平成25年(ワ)第696号 原発運転差止め請求事件  
原告 辻 義則 外56名  
被告 関西電力株式会社

## 準備書面(76)

(大飯原発3、4号機基礎地盤の安定性問題)

2021年3月4日

### 3・4号炉基礎地盤(G-G'断面)

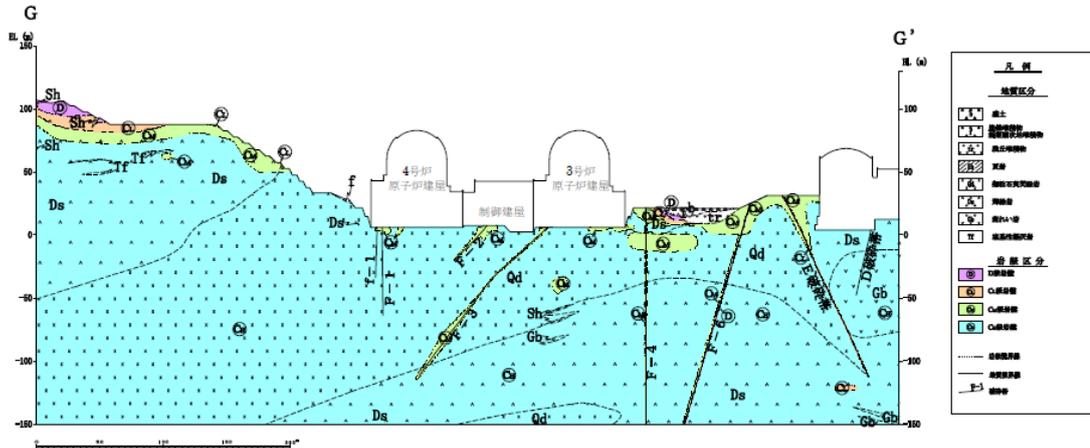
これによると、4号炉原子炉建屋直下にほぼ垂直にF-1破砕帯が、制御建屋から斜め方向にF-2破砕帯が、3号炉原子炉建屋直下に斜め方向にF-3破砕帯が、3号炉建屋のすぐ脇にほぼ垂直方向にF-4破砕帯が存在することが分かる。また、基礎地盤は、上部が細粒石英閃緑岩であり、下部が輝緑岩である。被告は、基礎地盤のほとんどがCH級岩盤であり、CM級岩盤は、破砕帯沿いの僅かな部分しか存在しないと評価していることが分かる（水色はCH級、緑色がCM級、オレンジ色がCL級、ピンク色がD級である。）。

- (1) 1 (1)で述べたとおり、被告は、3号炉原子炉建屋及び4号炉原子炉建屋の地下の岩盤の大部分をCH級岩盤と評価している。この評価は正しいのだろうか。
- (2) 被告が作成した大飯3、4号炉の「発電用原子炉設置許可申請書」(乙第15号証)の添付書類6の「第3.5.14表」(本文は6-3-128頁、表は6-3-182頁)には岩盤物性の調査結果が書かれているが、これによると、3号炉の基礎底面ではCH級が43.9%、CM級が56.1%、4号炉の基礎底面ではCH級が78.0%、CM級が22.0%とされている。上記1(1)の評価は、被告自身の上記調査結果と全く異なっている。
- (3) 更にその地下の状態は、ボーリング調査結果を見ればわかる。大飯3、4号炉の「発電用原子炉設置許可申請書」(乙第15号証)の添付書類6の6-3-588頁～6-3-641頁にボーリング調査結果が記載されており、深さごとに岩級区分も書かれている。このうち地下150メートルまでの調査結果を赤松博士が分析してCH級岩盤とCM級岩盤の割合を出された(甲井戸A第1号証の図6)。これによると、平均してCM級岩質が全体の36.6%を占めることが分かった。上記1(1)の評価は、被告自身が実

- (4) このように、3号炉及び4号炉の基礎地盤の岩級区分のほとんどをCH級とした被告の評価は、被告自身の各種調査結果によって真実ではないことが裏付けられており、これは単なる過ちではなく、意図的な所為である可能性が高い。
- (5) それでは、CH級とCM級とでは、せん断強度がどの程度異なるのだろうか。これも、大飯3、4号炉の「発電用原子炉設置許可申請書」(乙第15号証)添付書類6に記載されている(6-3-190頁 第3.6.1表(2)「解析用物性値その2」、なお、同表は、甲A第17号証19頁にも転記されている。)

## 9.3 要素ごとの局所安全係数

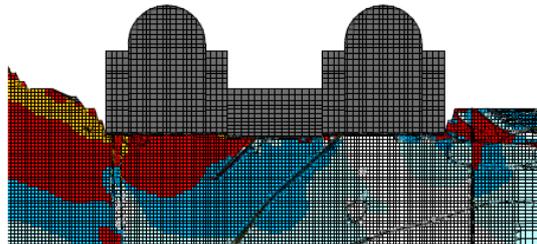
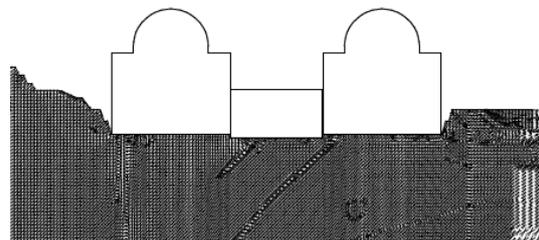
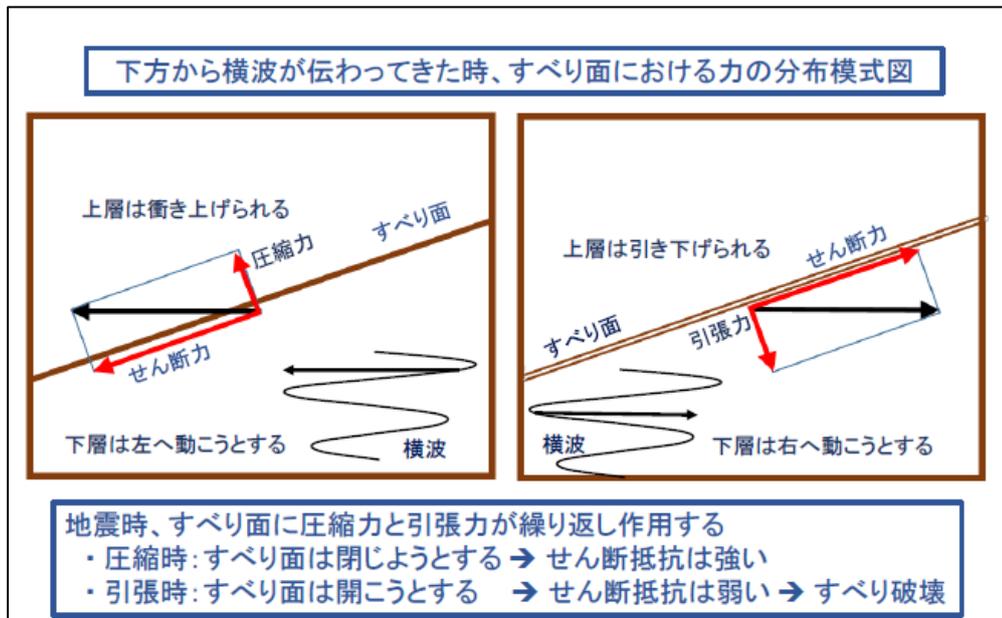
- ア 上記図のうち、局所安全係数の図には、2次元 FEM（有限要素法）によるモデル計算の結果が表されている。白色の要素は局所安全係数 (Fs) が 2.0 以上であり、水色の要素は、1.5～2.0 であり、青色の要素は、1.0～1.5 であり、いずれも安全率は 1.0 以上である。これに対し、黄色の要素は、「(せん断応力が) せん断強度に達した要素」であるから、Fs は 1.0 以下であり、赤色の要素は、「引張応力が発生した要素」であるから、せん断抵抗に問題がある。橙色の要素は、「(せん断応力が) せん断強度に達し、かつ、引張応力が発生した要素」であるから、Fs が 1.0 以下である上に、安全性に問題がある。

イ このように、4号炉原子炉建屋の直下の地盤には、広範に引張応力が発生している。これについて被告は、下図のように、「発生する引張応力は大半が  $20\text{kg}/\text{cm}^2$  以下であり、CH級岩盤の引張強度 ( $74\text{kg}/\text{cm}^2$ ) 以下であることから、安定性評価に影響を及ぼすものではないと評価している（甲A第17号証170頁）。

- (2) 1の(4)で記載したように、4号炉原子炉建屋直下の地盤には、局所安全係数が1以下(せん断応力がせん断強度に達しているということ)であったり、引張応力が発生している要素が並んでいる。原子力発電所耐震設計技術指針(甲A第16号証)の227頁には、局所安全係数は、個々の要素の局所的な破壊に対する一指標にすぎないが、局所安全係数1.0以下の要素が連続してすべり面を形成していれば、基礎地盤全体のすべり破壊に結びつく旨が書かれている。
- (3) 平成27年1月16日に原子力規制委員会で開かれた第183回原子力発電所の新規制基準適合性に係る審査会合において、原子力規制庁嶋崎昭夫安全規制管理官補佐から要素の強度がゼロとなったときの措置について質問を受けた被告(小倉和巳原子力事業本部土木建築グループチーフマネージャー)は、質問に直接答えず、「発生している引張応力がCH級の岩盤の引張強度(これが、CH級の岩石の引張強度であることは

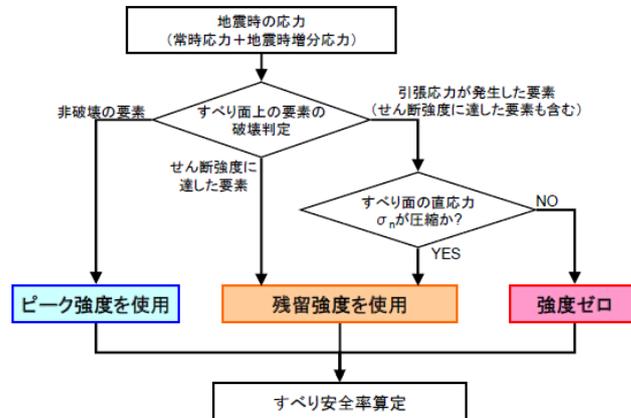
ウ これらのデータに基づいて細粒石英閃緑岩の岩盤の引張強度を試算すると、CH級岩盤で平均値が2.7～11kg/cm<sup>2</sup>、バラツキを考慮すれば1.5～6.1kg/cm<sup>2</sup>、CM級岩盤で平均値が2.0～8.2kg/cm<sup>2</sup>、バラツキを考慮すれば0.39～4.0kg/cm<sup>2</sup>であるという結果になる。

エ そうすると、3、4号炉基礎地盤のCH級とCM級が混在している岩盤の引張強度は、せいぜい10kg/cm<sup>2</sup>であると考えられるから、20kg/cm<sup>2</sup>の引張応力が発生すれば、これらの要素は、当然のこととして引張破壊を起こすことになる。

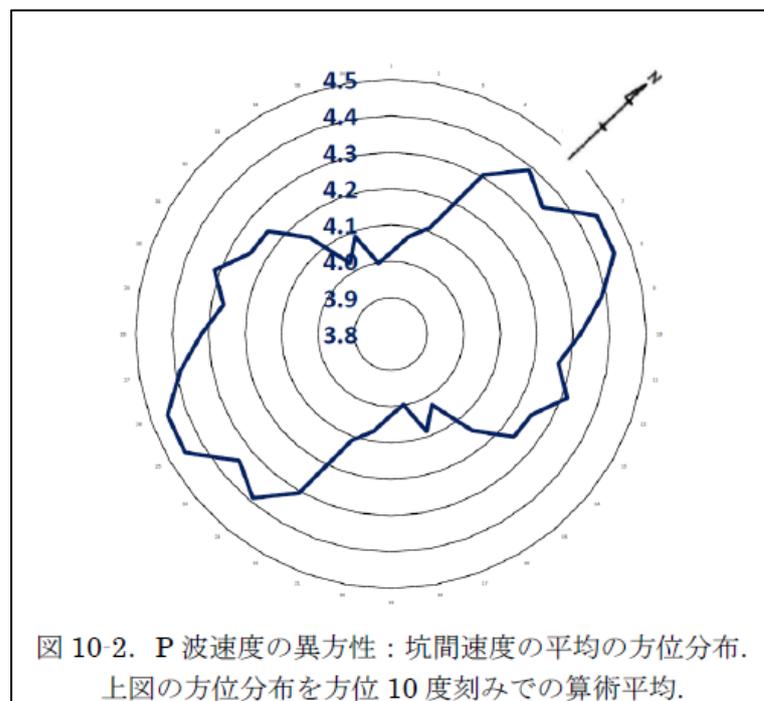
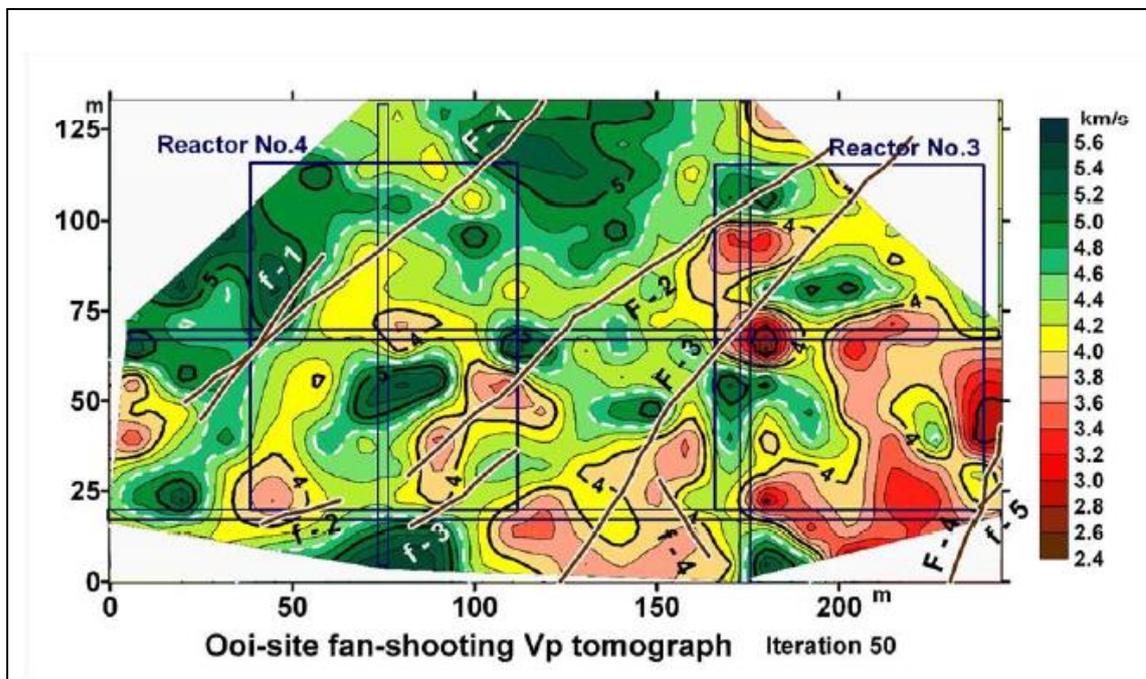
- (1) 基礎地盤ガイドが、地盤の異方性を適切に考慮すべきと定めていることは、第1の3(3)で述べた。
- (2) 被告は、大飯原発3、4号炉地盤に有意な異方性は認められないとして、これを全く考慮していない【甲A第17号証15頁】。
- (3) しかし、大飯原発3、4号炉地盤に有意な異方性があることは、原告ら準備書面(41)14～16頁で詳述したところである。P波速度は、西側から東側に向けて系統的に低下しているのである。P波速度の異方性を示す坑間速度の方位分布図【甲A第15号証24頁の図10-2】、赤松博士が反復修正を50回繰り返して作成された精度の高いコンター図【甲A15第1号証26頁の図11-2】を下記に転記する。西から東に向けて急速に速度が低下しており、異方性があることは明白である。
